Kit/Set nou cu rolă întinzătoare și suport motor pentru modele Chevrolet/Opel/Vauxhall cu motorizare de 1,7 L diesel

Publicat 08.2010

INA 0064

Fig. 1: Rolă întinzătoare înlocuită 531 0166 20 (1) și modelul înlocuitor 531 0819 10 (2)

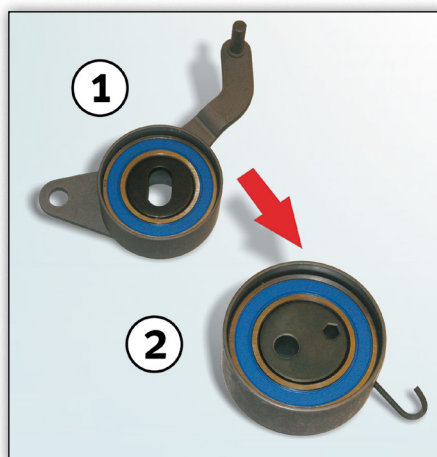
Producătorii menționați anterior și-au manifestat intenția de a efectua înlocuirea completă a produsului în momentul înlocuirii rolei întinzătoare. Rola întinzătoare existentă, cu număr de identificare 531 0166 20, va fi înlocuită cu rola întinzătoare cu număr de identificare 531 0819 10 (vezi Fig. 1).

Fig. 2: Pachetul include: 530 0492 10

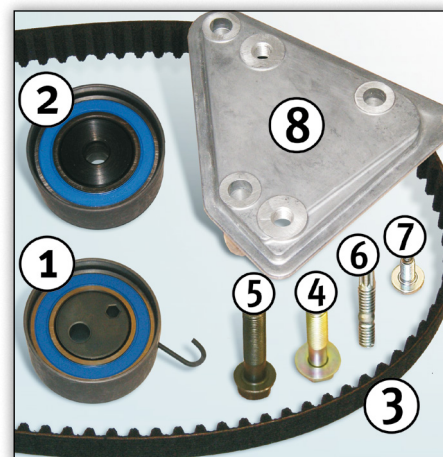
În urma acestei conversii, la modelele cu serie motor până la 328704 se va monta un nou suport motor (vezi Figura 2, elementul 8).

Din acest motiv Departamentul post-vânzare al Schaeffler Automotive furnizează kit-ul cu rolă întinzătoare 530 0492 10 și setul cu rolă întinzătoare 530 0492 09 pentru procesul de conversie. Ambele produse sunt furnizate cu suporturi motor noi.

Suportul motor (OE nr. 684051) este montat începând cu nr. motor 328705.

În cazul autovehiculelor fabricate după această dată, kit-ul cu rolă întinzătoare 530 0494 10 și setul cu rolă întinzătoare 530 0494 09 nu sunt prevăzute cu suport motor.
